經濟部水利署第十河川局 函

訂
主旨：檢送109年6月10日「大漢溪浮洲橋至鐵路橋河段防災減災工程(第一期)」生態踏勘會議紀錄詳如附件，請查照。

「大漢溪浮洲橋至鐵路橋河段防災減災工程(第一期)」

生態踏勘會議紀錄

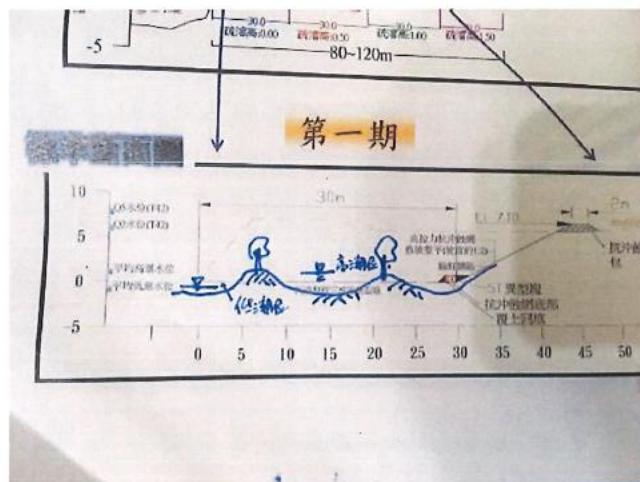
這些濕地最初建造目的為區域排水淨化處理，惟後來多數汙水被截流至八里污水處理廠。部分仍於這處理，惟處理量較原設計數量差異甚大，水質淨化功能已下降，這對生態而言並非有利的事情，因此應思考如何引入更多水強化這邊的生態功能。

針對現在的規劃方式，這些濕地的水是否都留不住了？若是如此應重新思考在現況水不連通的情況下，如何妥善處理防洪及生態問題。是否需要把水源從大漢溪引進來營造生態，變成大漢溪人工濕地2.0版本？概念上可以不只是補償，而是去想如何提升，將疏濬跟生態一併思考，並非為疏濬完再做人工濕地，而是在疏濬的同時思考濕地2.0版如何快速形成。若是如此，現階段就要把生態熱區標記出來。
